発電用原子炉施設に係る特定機器の設計の 型式証明申請

設置許可基準規則への適合性について (コメント回答2)

2023.10.20
日立造船株式会社

図1 材料（鋼板及び鋼帯）の製造フロー

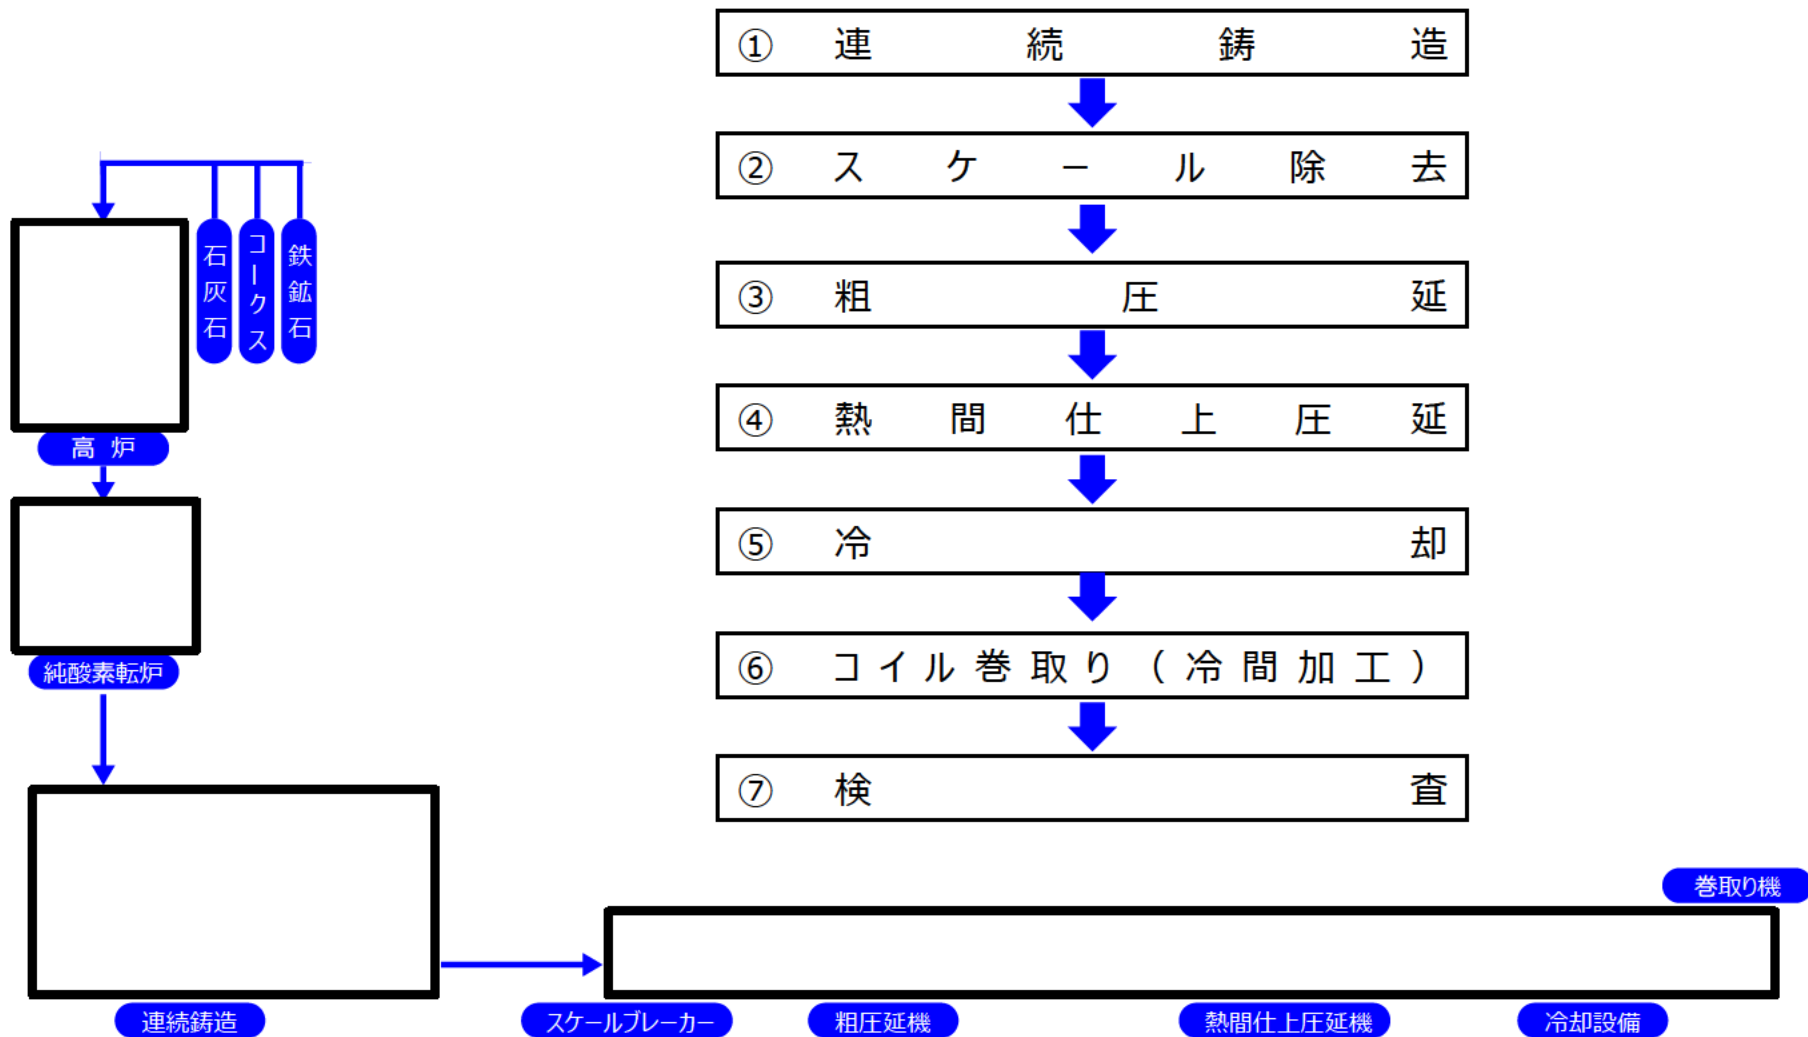
JSMEでバスケット材料への適用が認められたSGV410が規定されているJIS G 3118は、SG295を規定しているJIS G 3116よりも多くの項目を規定しており、バスケット材料にSG295を適用するためには、JIS G 3118と同じく製造方法、熱処理、オーステナイト結晶粒度について定める必要がある。この点について、考え方や方針を説明すること。

図1に材料の製造フロー、図2にバスケットのコンパートメントの製造フローを示す。

JSME金属キャスク構造規格においてバスケット材料として認められている炭素鋼の規格であるJIS G 3118では、製造方法として「鋼板は、細粒キルド鋼から製造する。」と規定されている。

一方、SG295が規定されているJIS G 3116には、製造方法の規定がないことから、バスケット材料に使用するSG295については、**製造管理規定として「鋼板及び鋼帯は、細粒キルド鋼から製造する。」を規定**することとし、申請書の添付書類一 別添1-1「バスケット用材料 炭素鋼（SG295）に関する説明書」を補正する。
